大型バス 原動機（燃料噴射装置）のリコールについて

リコール届出番号4135

平成平成29年10月27日UDトラックス株式会社に車両を供給している三菱ふそうトラック・バス株式会社が下記のリコールを国土交通省に届出しました。

改善箇所説明図

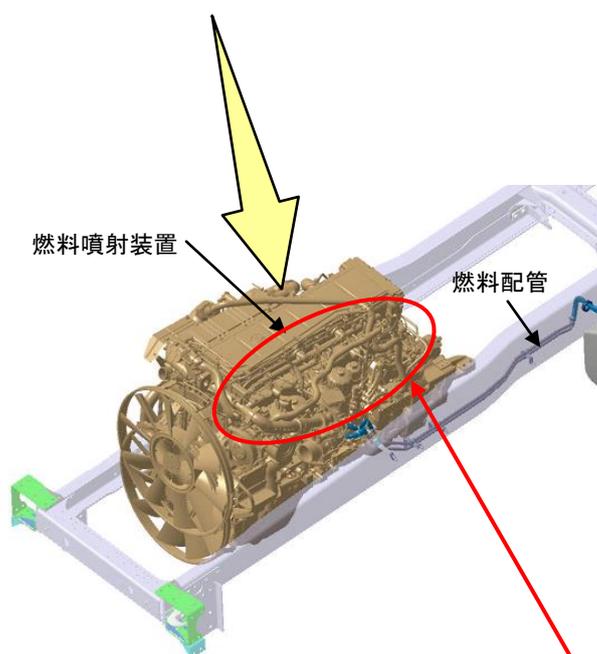
基準不適合発生箇所

大型バスのエンジンにおいて、使用者ならびに自動車整備事業者に対して、燃料噴射装置を定期的に洗浄するよう情報提供していなかったため、洗浄が行われないと、燃料の温度変化等で燃料中に化合物が生成され、燃料噴射装置内部のバルブが固着することがある。そのため、エンジンの燃料噴射が適正に行われず、エンジンの始動不良や白煙の発生、エンジン制御システム異常の警告灯点灯等が発生し、最悪の場合、排気管に溜まった燃料が発火して、火災に至るおそれがある。

改善措置の内容

全車両、燃料噴射装置の状態を点検し、不具合の兆候が認められた場合は、燃料噴射装置を新品に交換する。さらに、燃料タンクへ洗浄剤を注入し、燃料噴射装置内に付着している化合物を除去する。

また、メンテナンスノートに、洗浄剤による燃料噴射装置の定期洗浄の実施を追記するとともに、使用者ならびに自動車整備事業者に対して、燃料噴射装置の定期洗浄の重要性を啓発する。

なお、燃料噴射装置の洗浄剤の準備には時間を要することから、排気管出口が樹脂製バンパーに近い大型バスを優先して改善措置を実施する。

識別：作業完了車には、所定の位置に「HD211」の文字が記載された白黄色のシールを貼付ける。
